BIERGERBEDEELEGUNG PLACE A. LAURENT: MEI KONVIVIALITEIT FIR SECH AM QUARTIER ZE BEGÉINEN

PRESENTATION DES INTERVENTIONS DE REAMENAGEMENT PROPOSEES SUITE
AUX REUNIONS DE PARTICIPATION CITOYENNE

25/04/2017

VILLE DE LUXEMBOURG

2 gravier

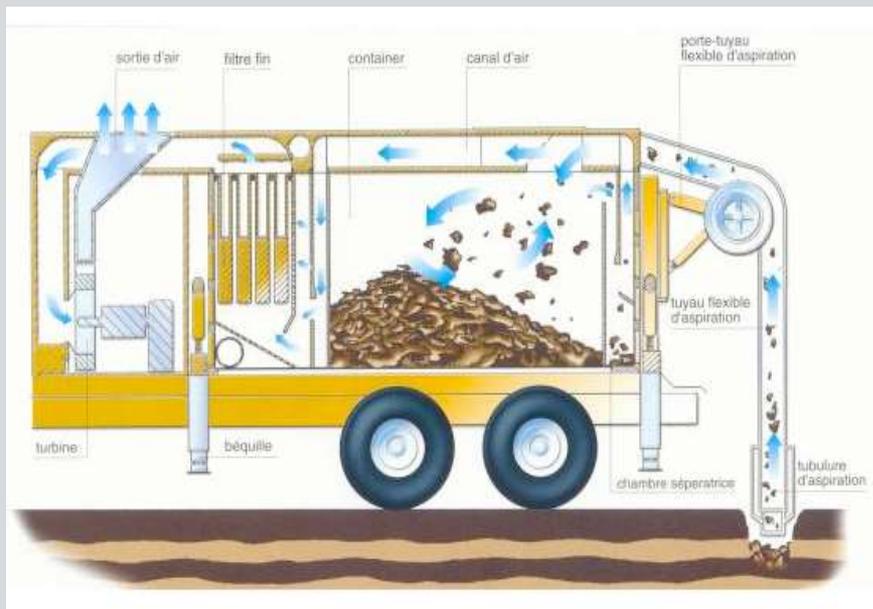
enlever le gravier	L11
le gravier est dangereux, les adultes y glissent et chutent et les enfants à vélo idem	L18
le gravier est peu hygiénique et donne un aspect sale à la place	L19
remplacer le gravier par un sol plus "dur"	L25

✓ enlever le gravier

- par Suckelbagger
- début envisageable des travaux: 02/05/2017

- ✓ mise en place d'un revêtement
Ecosols PERMAPROCESS
 - revêtement décoratif drainant composé d'une résine RBC bi-composant sans solvant et d'un gravier naturel
 - très bonne résistance à la compression
 - bon comportement à l'abrasion
 - excellente caractéristique drainante
 - couleur de l'agrégat naturel utilisé
 - plus de gravier répartis sur toute la place
 - plus facile à entretenir
 - adapté pour les racines des arbres
 - ...

3 maintien lampadaires et blocs

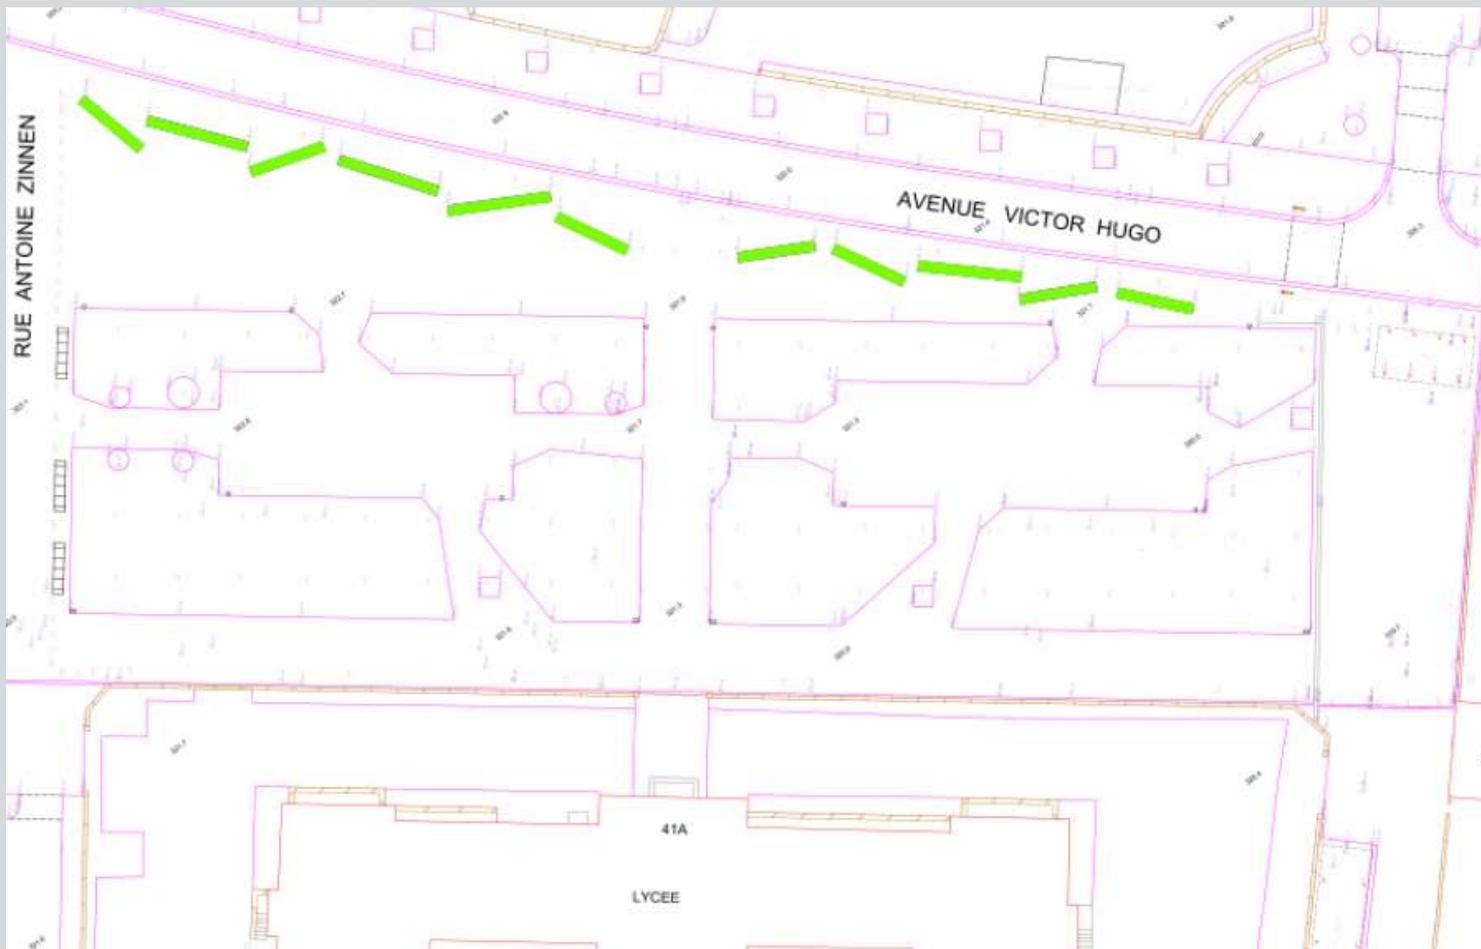
que la place reste sobre avec les lampadaires Victor Hugo et les blocs en béton sur le trottoir

- ✓ maintien des blocs et des lampadaires le long de l'avenue V. Hugo

4 piste de pétanque

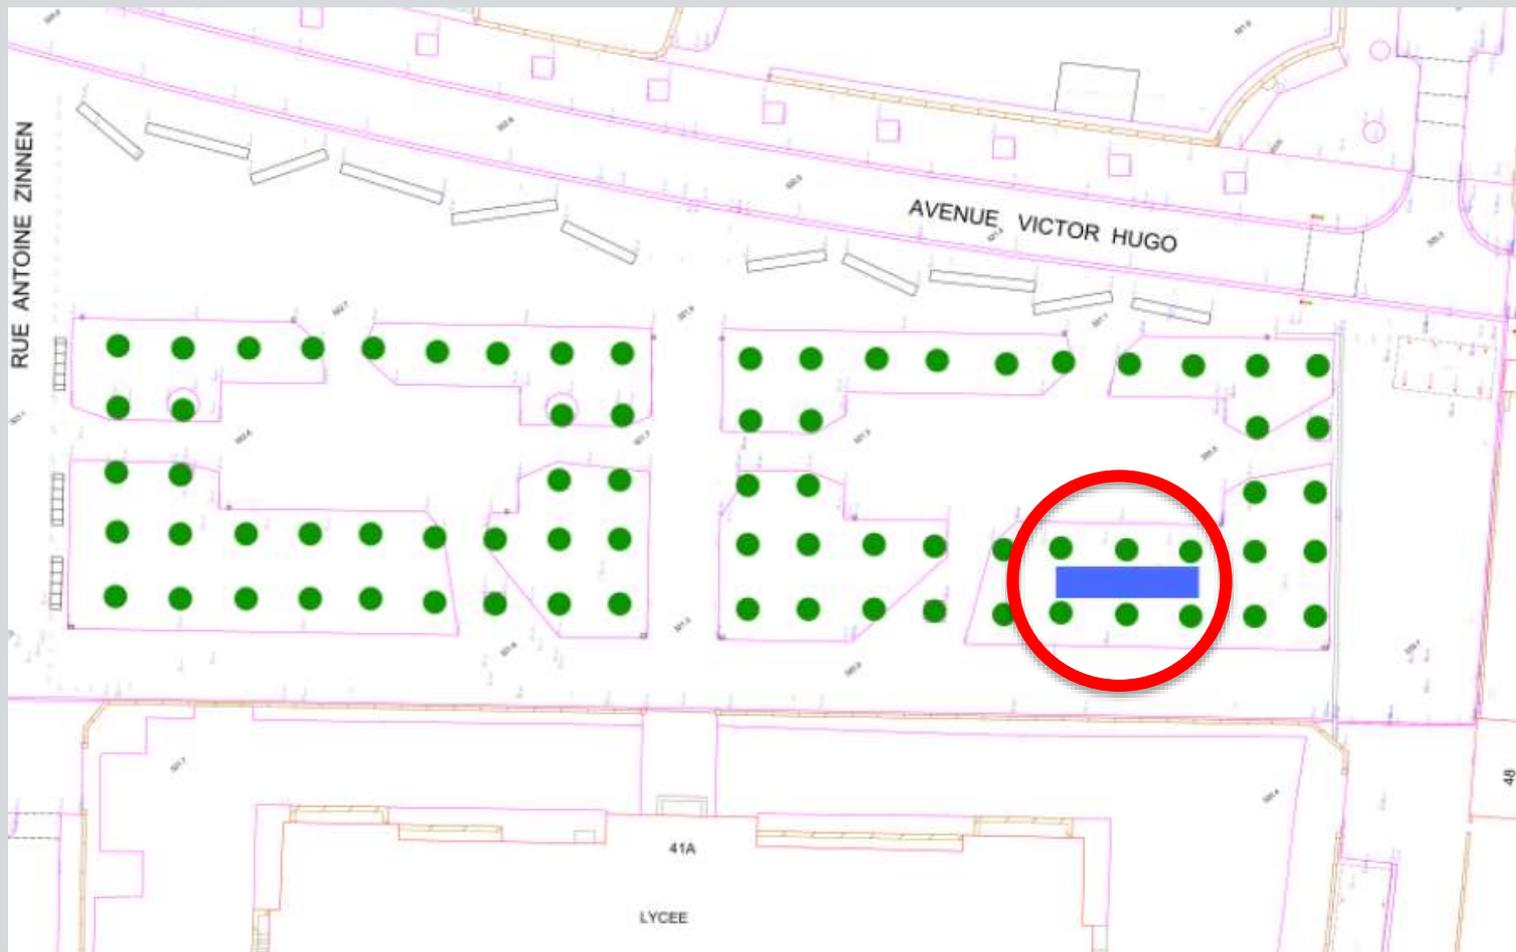
(petite) piste pour pétanque

✓ intégration d'une piste 12x3 m

5 Bicherschaf

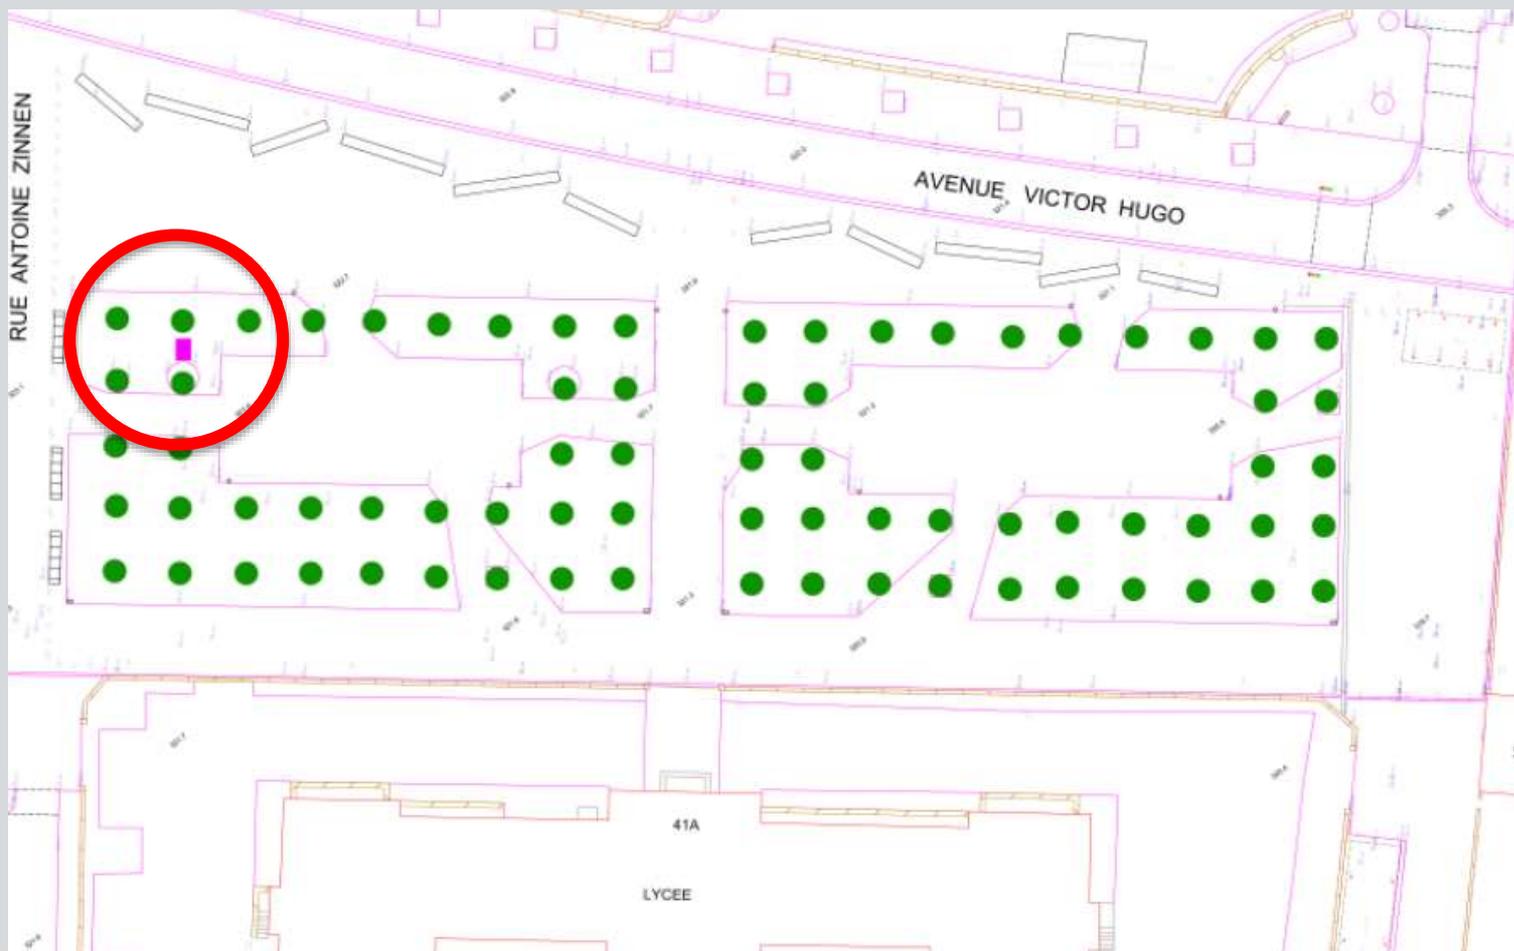
Bicherschaf à installer	L30
Give-Box à installer	L31
Installer une "short edition box" un distributeur d'histoires courtes, de nouvelles, de poèmes édités sur papier qui se lisent facilement ou qui se font lire par la mamie	L51

✓ Installation d'un Bicherschaf

6 couleur / mobilier supplémentaire

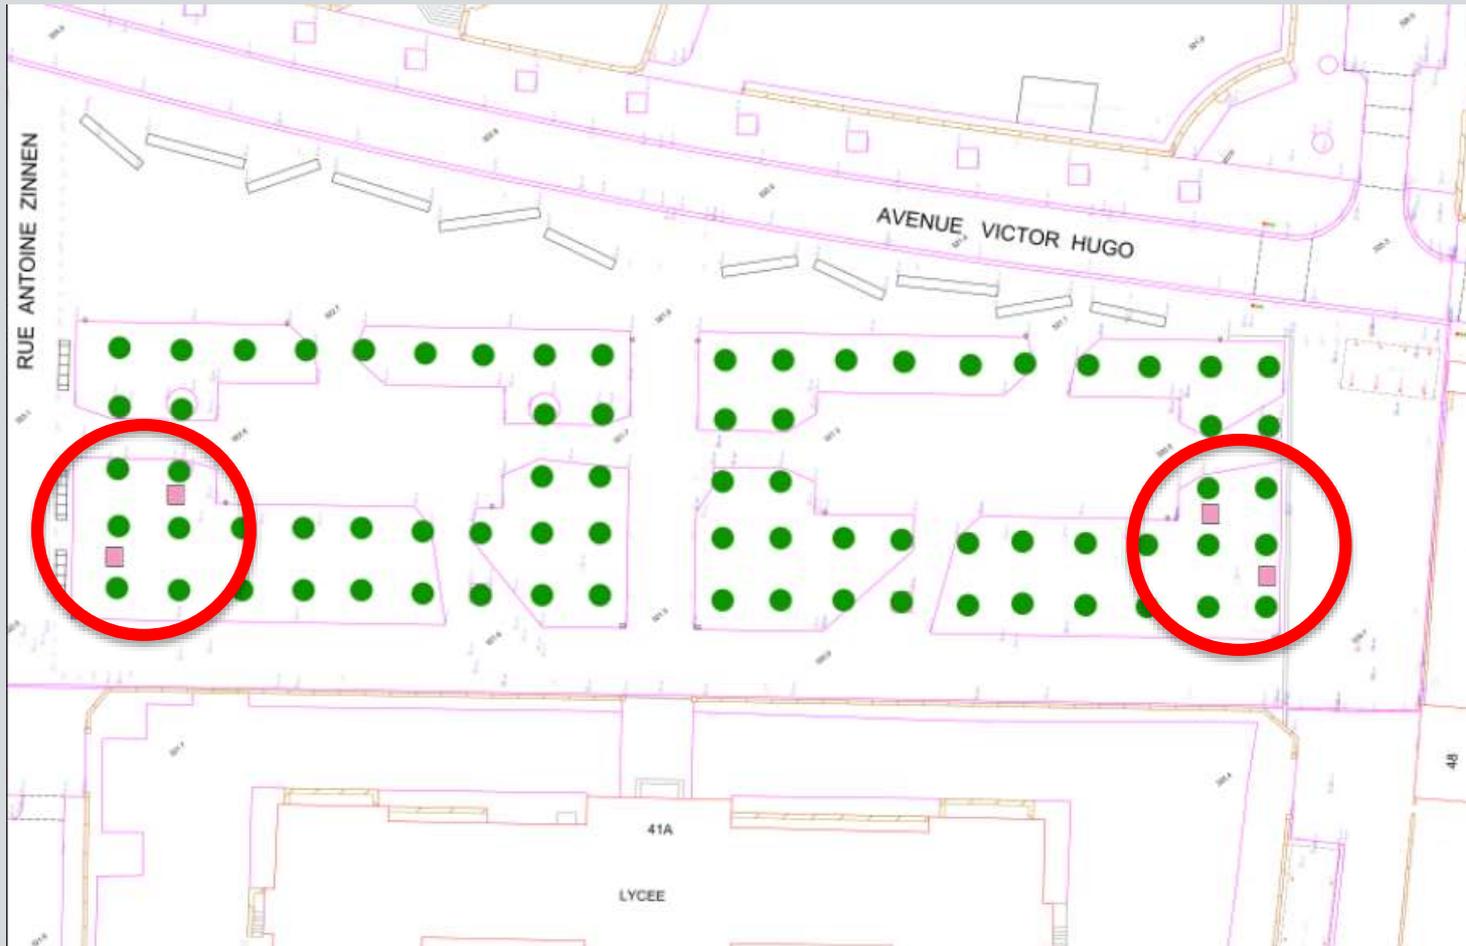
la place est trop stérile : amener plus de couleur(s)	L17
l'espace est vide	L20
prévoir plus de possibilités pour s'asseoir	L34
Adapter le mobilier urbain : bancs, tables, chaises, hamac	L49

- ✓ Installation de mobilier alternatif et design, coloré permettant tant de s'asseoir que de se coucher seul ou en couple / entre amis contribuant à faire de la place une place de séjour

- ✓ Installation de mobilier alternatif de type table mange-debout et tabourets pour s'asseoir et manger / discuter

8 tables avec chaises

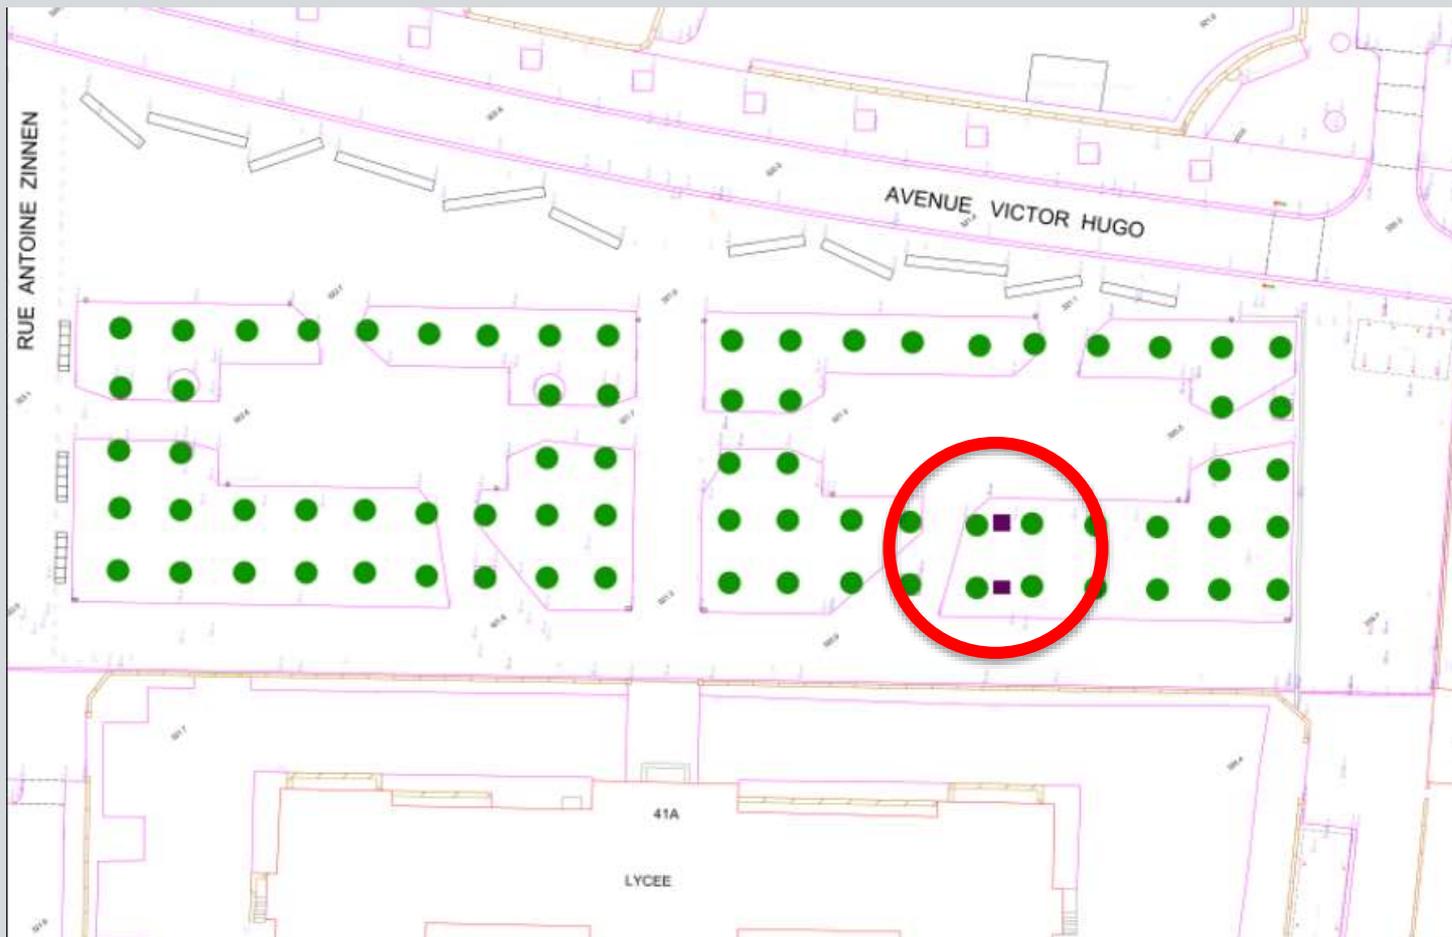
Tische mit Bänken (Kinder essen, unterhalten sich, lesen,...)

✓ Installation de tables avec chaises
pour jouer / manger / lire

9 Table de ping-pong

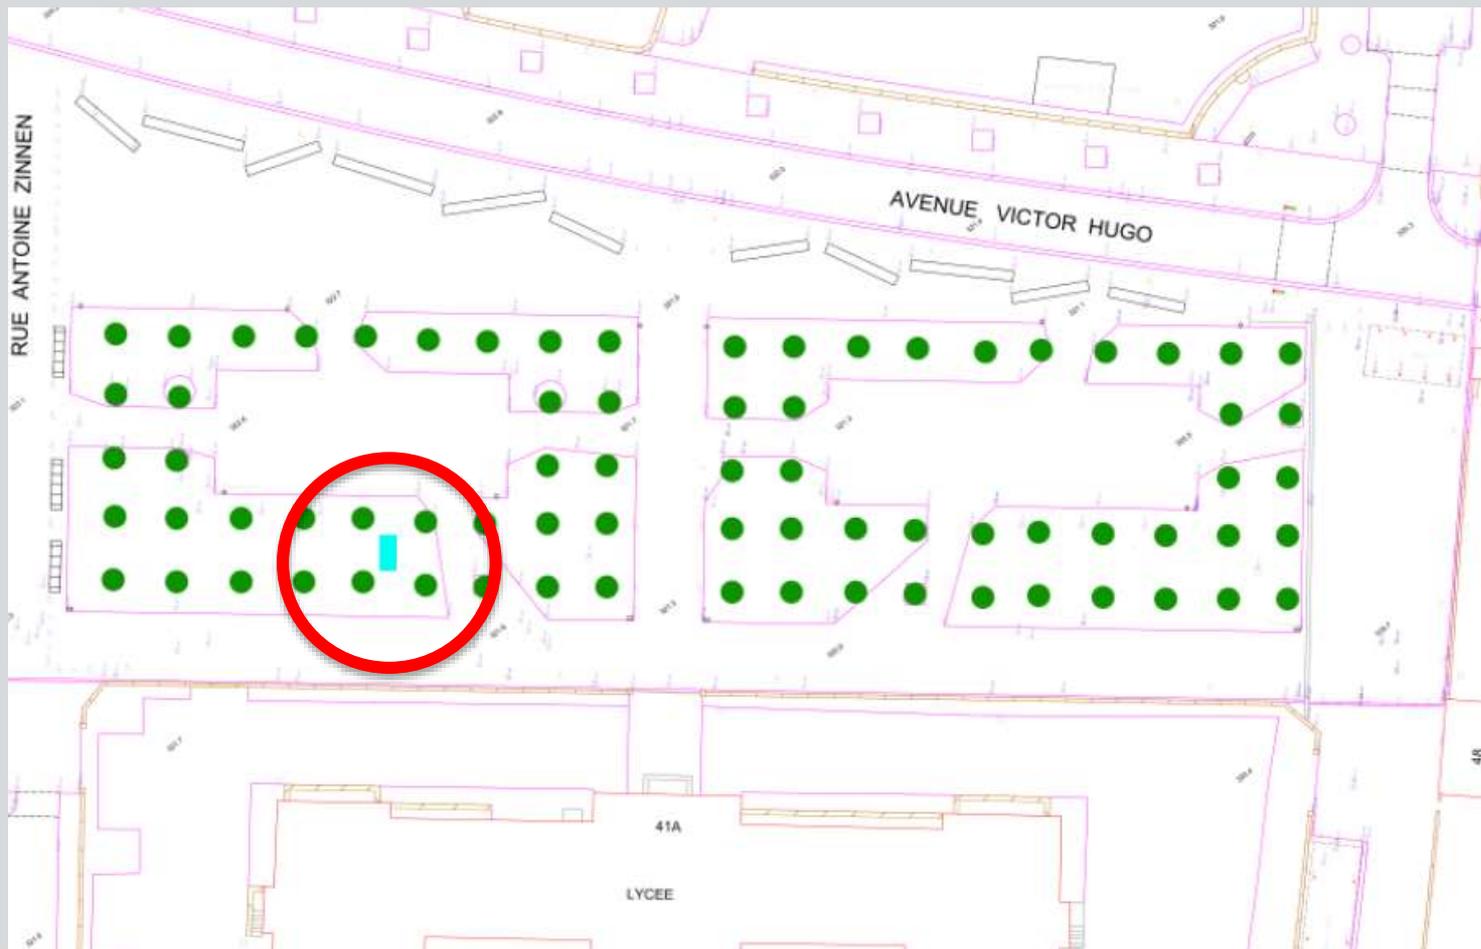
table de ping-pong (en béton)

✓ Installation d'une table de ping-pong fixe

10 Expositions

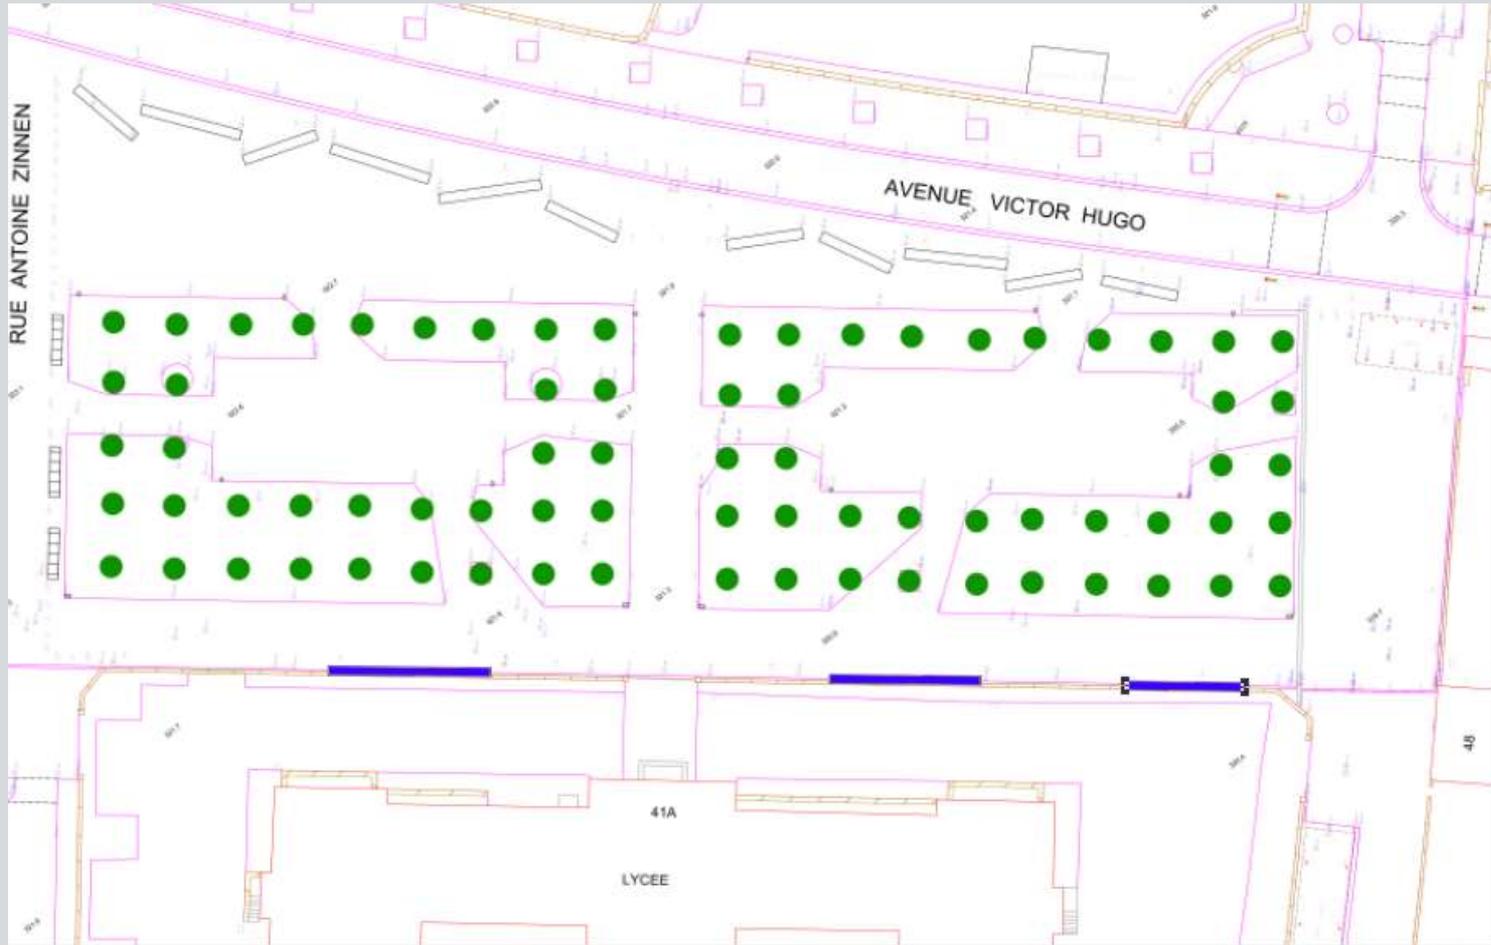
intégrer les présentoirs sur la place, changer les expositions

- ✓ présents amovibles le long de la clôture du Lycée des Garçons permettant des expositions changeantes au fil du temps et “animant” la clôture
